ノーヒューズ遮断器・漏電遮断器 縦形リード線端子台(SLT), スプリングクランプ端子形縦形リード線端子台(SQLT)仕様変更のお知らせ

扱	A	日付	2020年11月	件名	ノーヒューズ遮断器・漏電遮断器 縦形リード線端子台(SLT) スプリングクランプ端子形縦形リード線端子台(SQLT) 仕様変更のお知らせ
整理番号	山-1461	三菱電機(株)福山製作所

変更前	変更後
	 <p>(1)熱収縮チューブ位置変更 (変更は SLT のみ)</p>

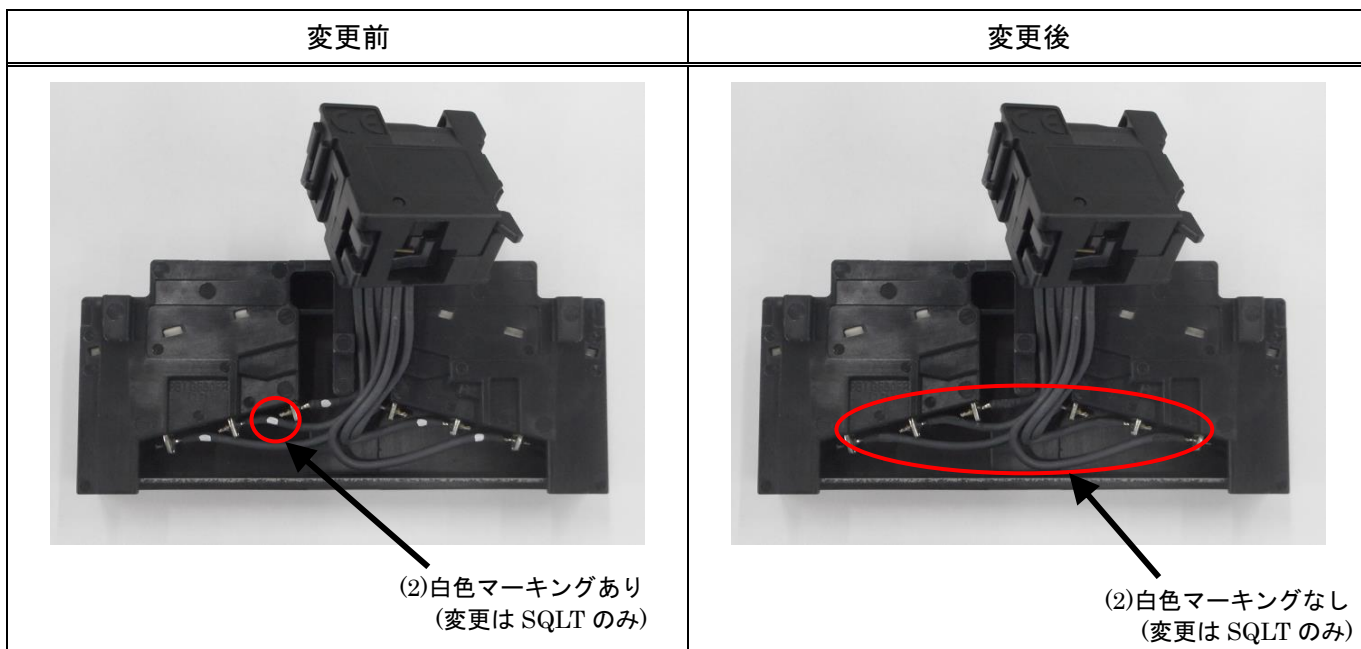
(1)縦形リード線端子台(SLT)のリード線を束ねている熱収縮チューブの位置を変更します。
